2 Umweltverträglichkeitsprüfung / Linienbestimmung

2.1 Inhaltliche und methodische Mängel der Umweltverträglichkeitsstudie (UVS)

Karte 2-1
 Bedeutung für den Arten- und
 Biotopschutz (nach BIEWALD et. al.
 1991) und Trassenvarianten

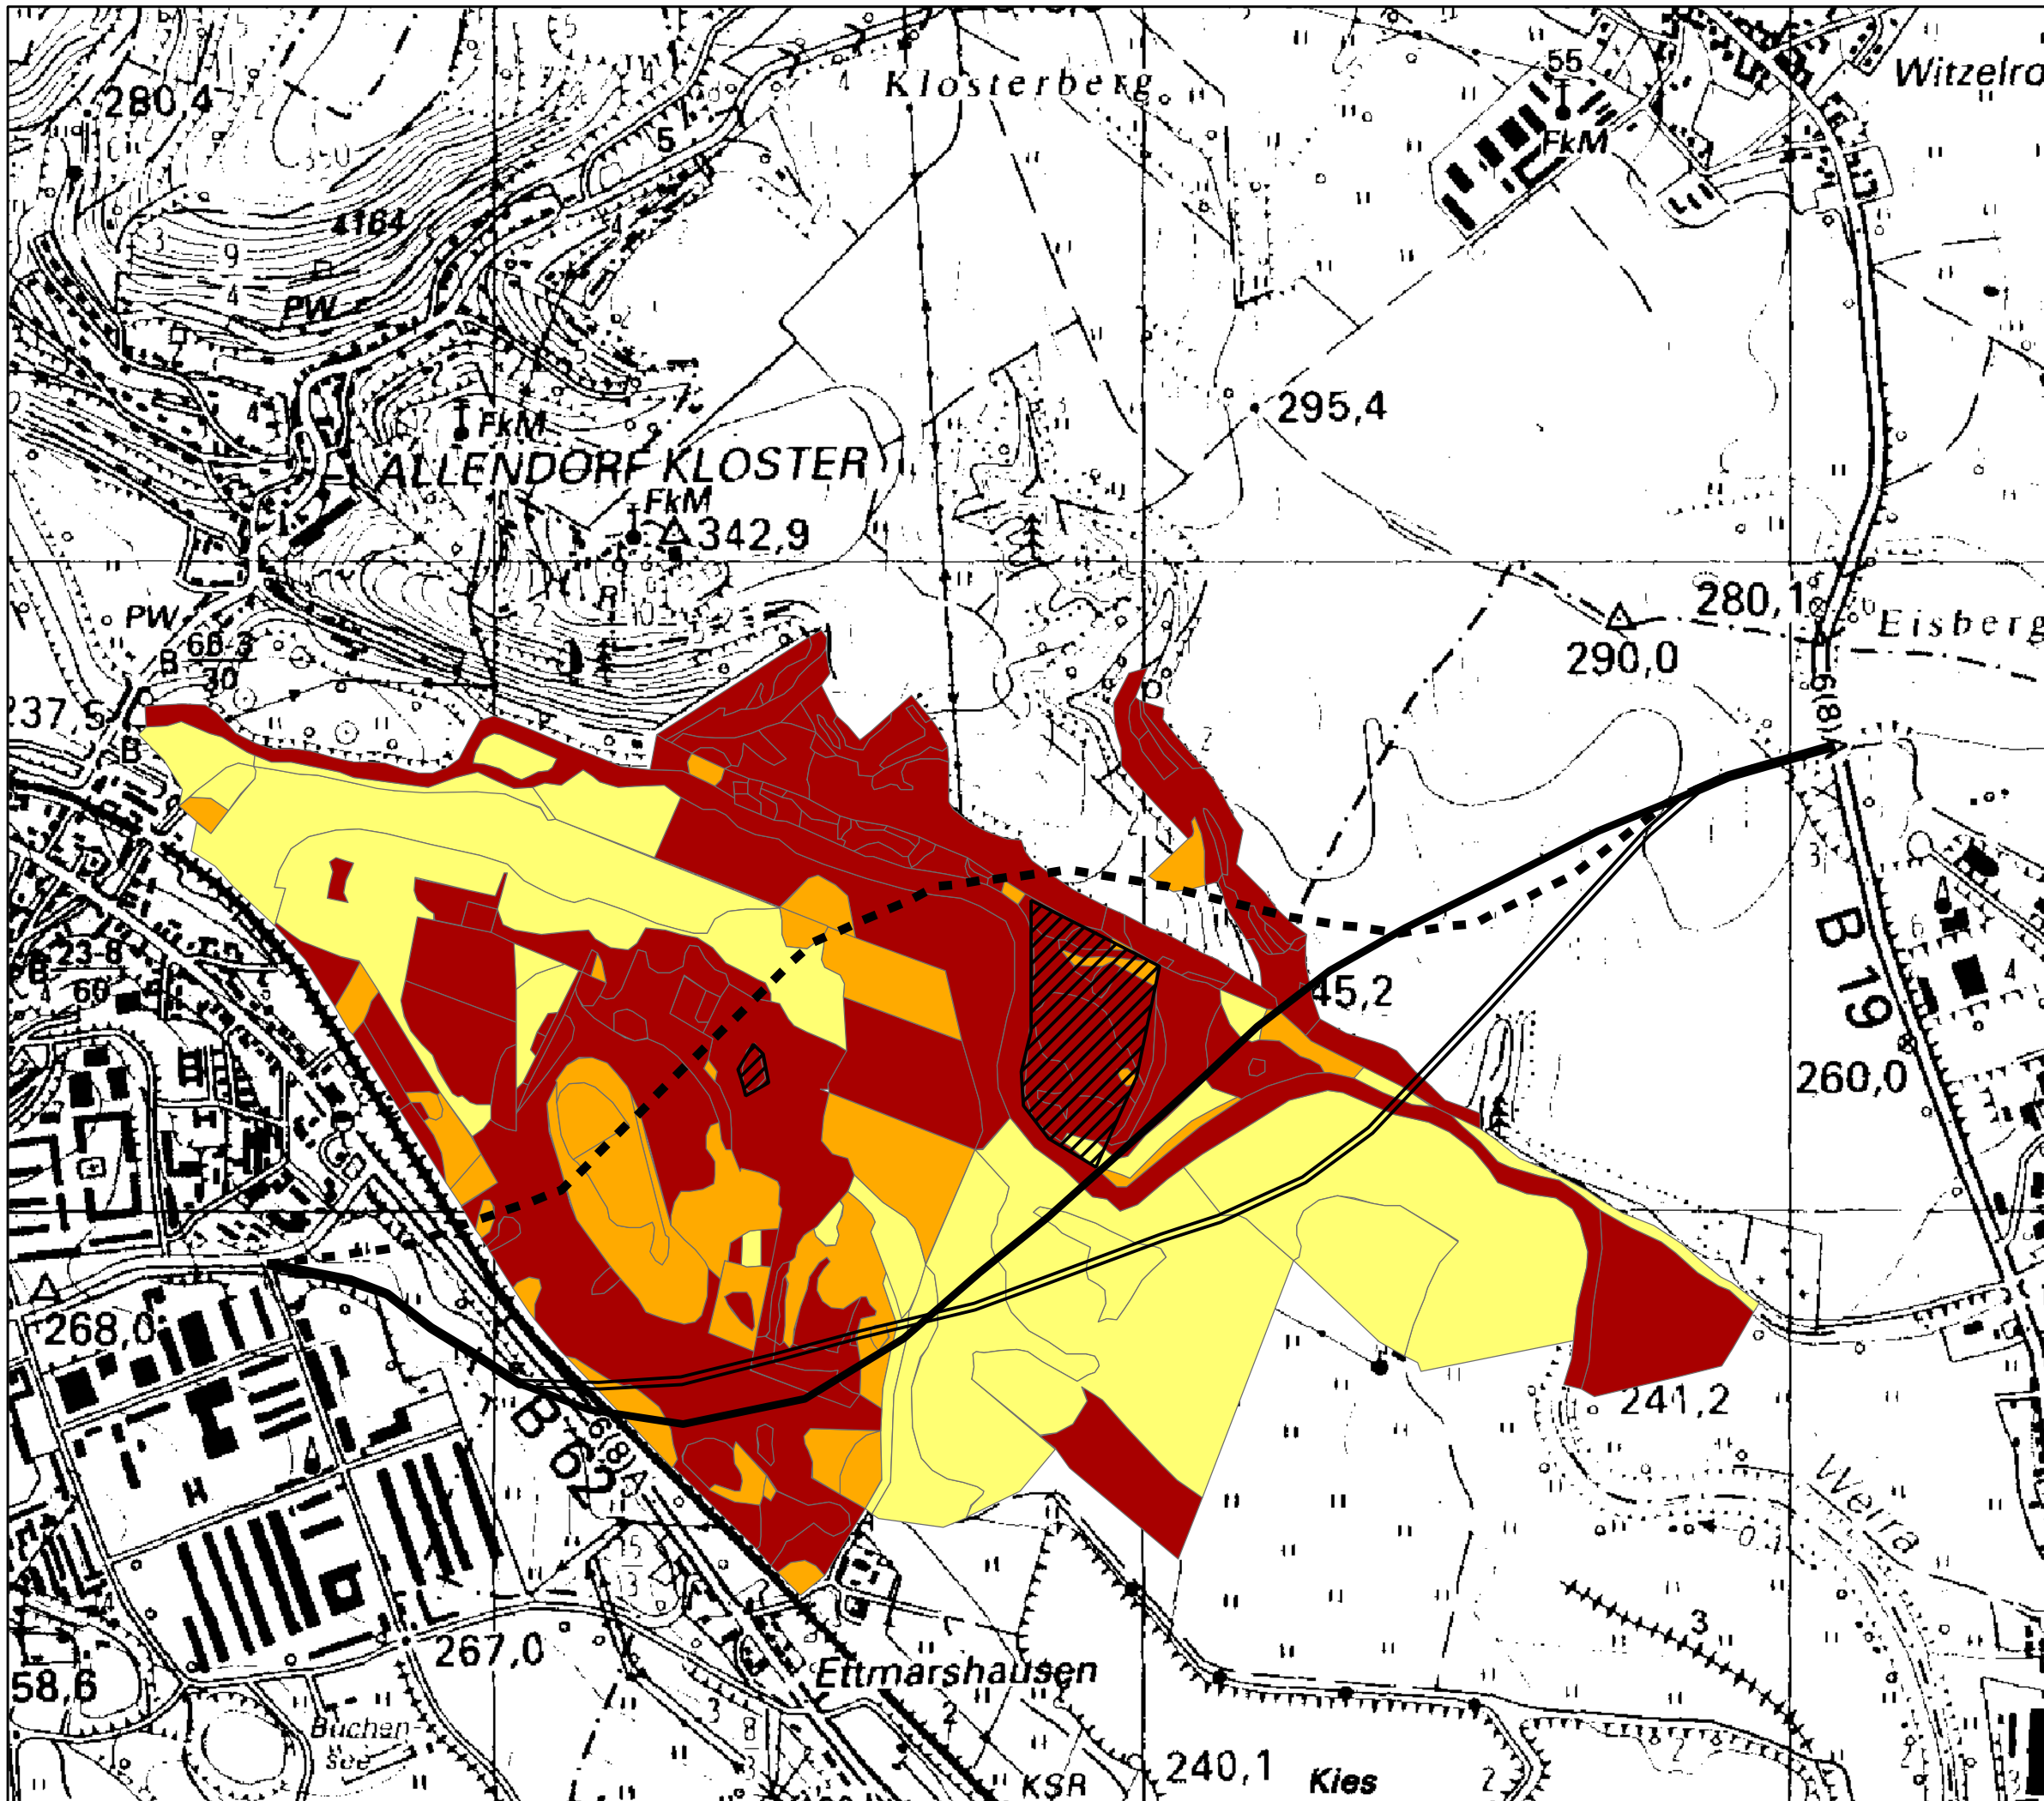
Eine weitere Differenzierung der Wertigkeit der Werraue, wäre für den Gutachter ohne Aufwand möglich gewesen. Die Karte einer im Quellenverzeichnis der UVS angegebenen Studie³ stellt die Bedeutung der Teilbereiche des geplanten NSG für den Arten- und Biotopschutz dar. Hier lassen sich sehr klare Unterschiede zwischen Variante 1 und 3 (und übrigens auch zwischen Variante 1 und 1a) erkennen.

In der UVS wird keine Trassenvariante untersucht, die der jetzt eingereichten Planung entspricht. Auch die Behauptung, Variante 1a stelle eine Modifizierung der Variante 1 dar⁹, ändert nichts an dieser Tatsache. Variante 1a weicht auf der Hälfte der vorgesehenen Baulänge (1,3 km) seitlich deutlich und bis zu 200 m von der untersuchten Variante 1 ab. Mit dem Werramäander am Flächennaturdenkmal „Neuroth“ sowie der „Witzelrodaer Schweiz“ sind bei Variante 1a völlig andere Teilgebiete des Landschaftsraums betroffen als bei Variante 1. Die veränderte Betroffenheit führt bei Variante 1a schließlich zu deutlich stärkerer Beeinträchtigung der Schutzgüter Arten- und Biotop (vgl. Kapitel 4 bis 7), Wasser (vgl. Kapitel 10), Klima (vgl. Kapitel 8), Landschaftsbild- und Erholung (vgl. Kapitel 9). Lediglich bei den Schutzgütern Mensch (Wohn- und Wohnumfeldfunktion) und Boden sind gleichartige Auswirkungen beider Trassenvarianten zu erwarten.
